**Rapport van bevindingen na ambtshalve controle,  
melding, handhavingsverzoek etc.**

## Fotorapportage 5.1, 2, e (2<sup>e</sup>-, 3<sup>e</sup> en zolderverdieping)

Z2022-C006206/ Z2023-C001081

Afdeling Vergunningen, Toezicht en Handhaving

Figuur 1.

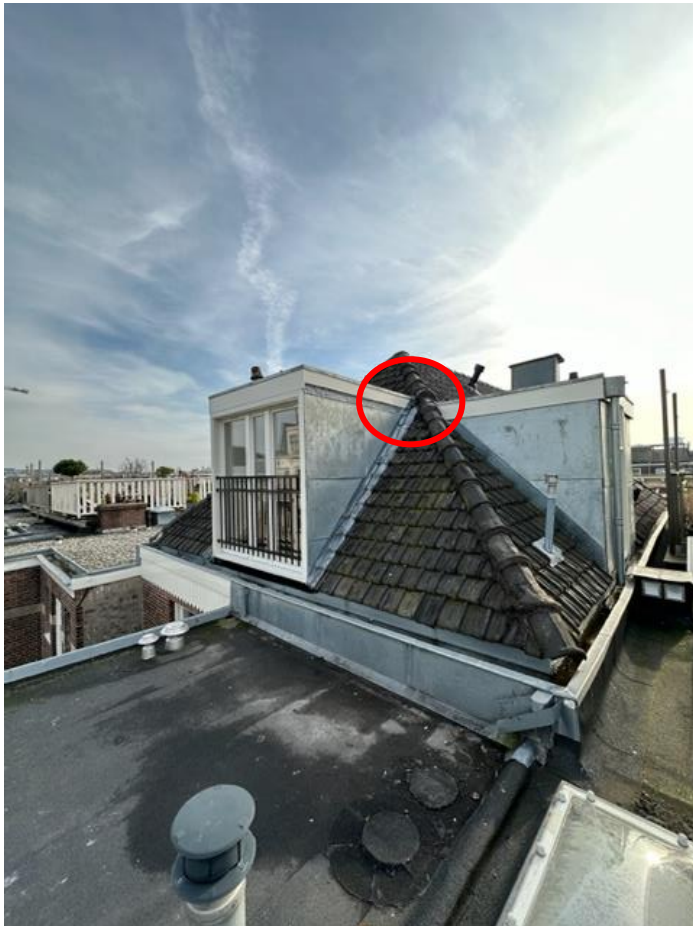
***Punt 1: dakkapel niet conform vergunning uitgevoerd***

**Extra toelichting:** Dit maakt dat er is afgeweken van de omgevingsvergunning van 6 januari 2021. De bovenzijde van de kapel raakt de hoekkeper en heeft geen afstand van 500mm ten aanzien daarvan. In Rev 9 behorende bij de omgevingsvergunning is een afstand te lezen van 500mm van de kapel tot aan de hoekkeper.

Dakkapel in het achterdakvlak op zolderverdieping. Hier is te zien dat de bovenzijde van de kapel loopt tot aan de hoekkeper.

Fig. 14, 15, 16 en 17 witte stangen fungerend als doorvalbeveiliging geplaatst op zowel de 2<sup>e</sup> als 3<sup>e</sup> verdieping aan de voorzijde (zuidzijde) van het pand.

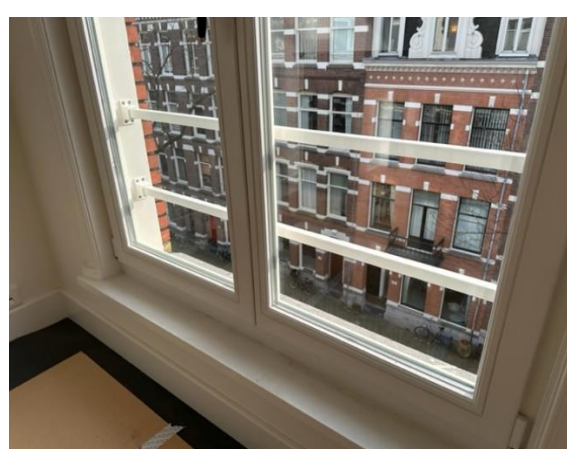
Punt 6: Stangen voor de ramen aan de straatgevel (zuidzijde) niet conform verleende vergunning.

**Reden:** Doorvalbeveiliging verplicht op basis van het Bouwbesluit 2012.

**Extra toelichting:** Doorvalbeveiliging staat niet ingetekend op de vergunningstekeningen van de omgevingsvergunning van 6 januari 2021. Echter is het aanbrengen van doorvalbeveiliging verplicht gelet op art. 2.22 en 2.23 van het Bouwbesluit 2012. Het maakt hierbij niet uit of de uitgevoerde werkzaamheden vergunningsplichtig of -vrij zijn.

Figuur 21.

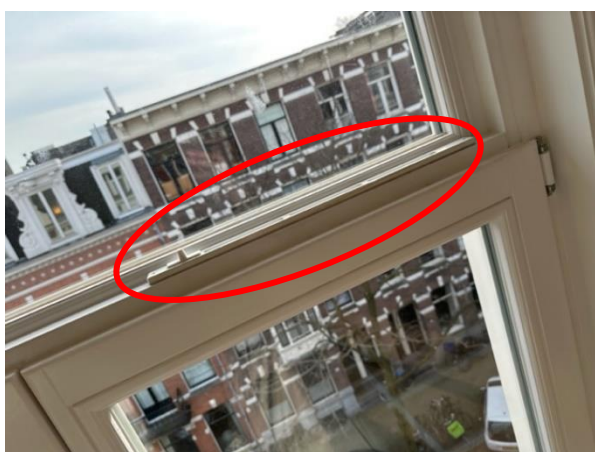
Punt 7: ventilatieroosters ontbreken terwijl die vereist zijn

Goed functionerende ventilatieroosters aan de achterzijde (noordzijde) van het pand op de 3<sup>e</sup> verdieping. Geldt voor alle kozijnen aan de achterzijde.

**Reden:** met het aanwezig hebben van natuurlijke ventilatievoorzieningen wordt er voldaan aan artikel 3.37 en 3.38 van het Bouwbesluit 2012.

Figuur 38. De betreffende ventilatieschacht

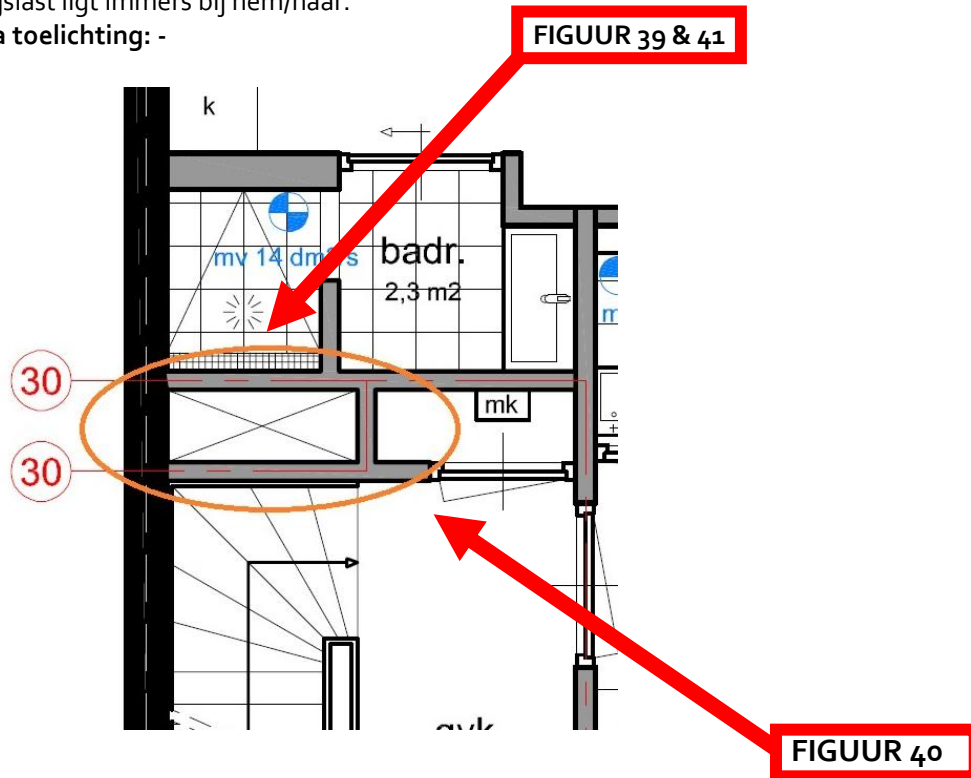
Punt 14: niet goedgekeurde leidingen in de ventilatieschacht (N.B. Ventilatieschachten zijn niet controleerbaar omdat deze zijn dichtgezet)

**Reden:** het is niet duidelijk over welke leidingen in de ventilatieschacht er wordt gesproken. Er zijn geen leidingen in de ventilatieschacht geplaatst, dan wel zijn deze niet controleerbaar. Indien er niet-goedgekeurde leidingen geplaatst zijn, dient dit te worden aangetoond door degene die dit beweert. De bewijslast ligt immers bij hem/haar.
